環境放射能水準調査用モニタリングポスト及びデータ伝送システムの購入契約

別図	工事名称					図面名称 固定型モニタリングポスト (計測点地上100cm)	1/1
	日付	2012.01.20	設計	製図	検図		
	SCALE 尺度	1/20 (A-3)					
	UNITS 単位	mm					
	区分 設置図

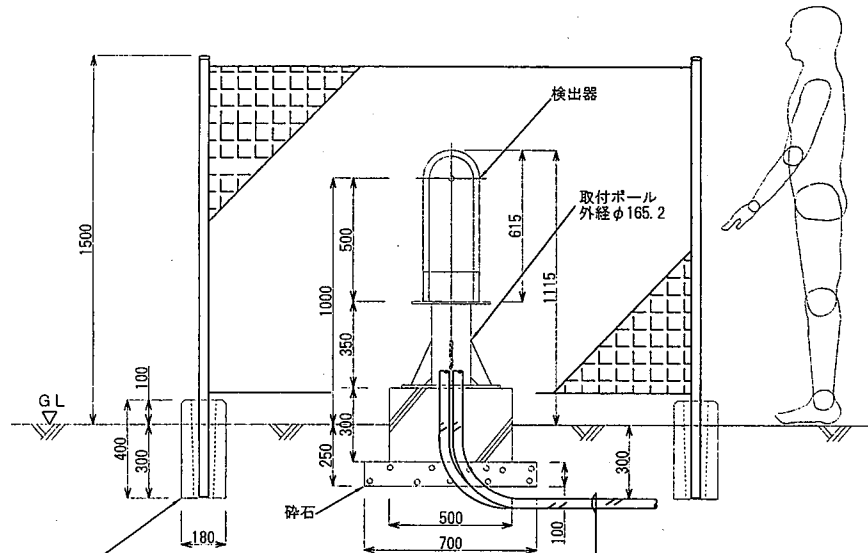
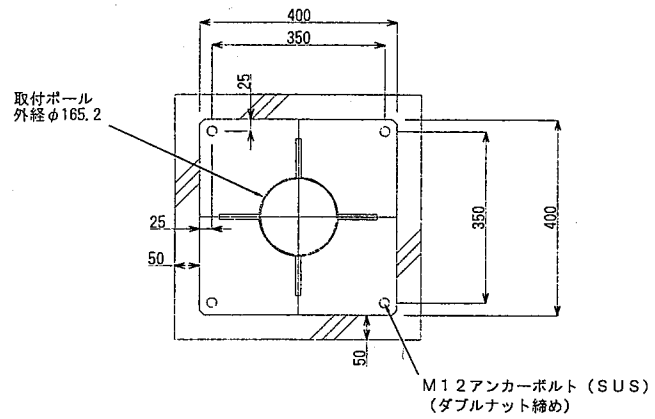
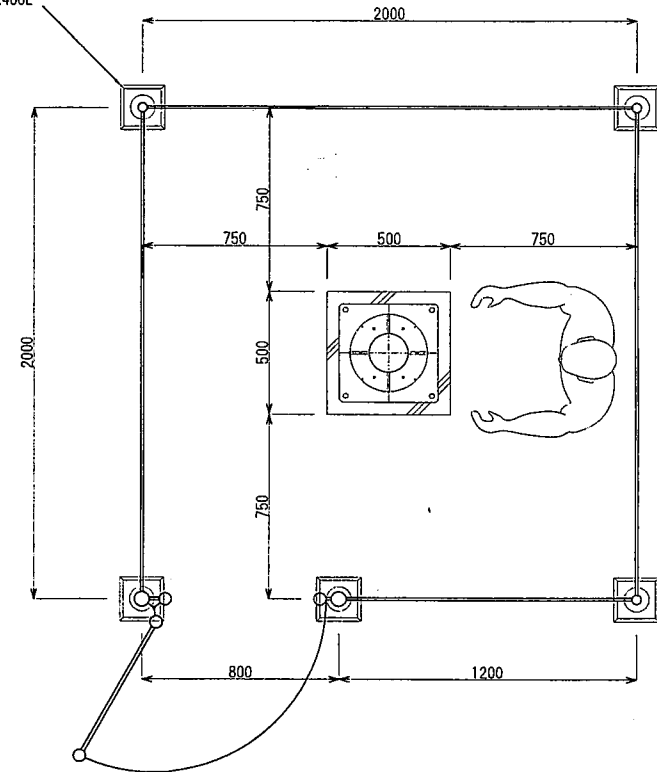
質問項目	質問日時	質問内容	回答内容
その他	2020/08/03 (月) 13:23	各モニタリングポストおよび収集サーバを結ぶ通信回線および、電子メール送信を行うプロバイダ契約等は、現行のネットワークを流用してよろしいでしょうか。	各モニタリングポスト及び収集サーバを結ぶ通信回線及び電子メール送信を行うプロバイダ契約等は、現行のネットワークを使用します。
モニタリングポストの設置	2020/08/03 (月) 16:08	既設環境放射線検出部の架台・フェンスが流用できるか判断するため寸法や配置が分かる資料はありますか。	別図を参照してください。なお、別図と現状が異なる場合は現状を優先します。
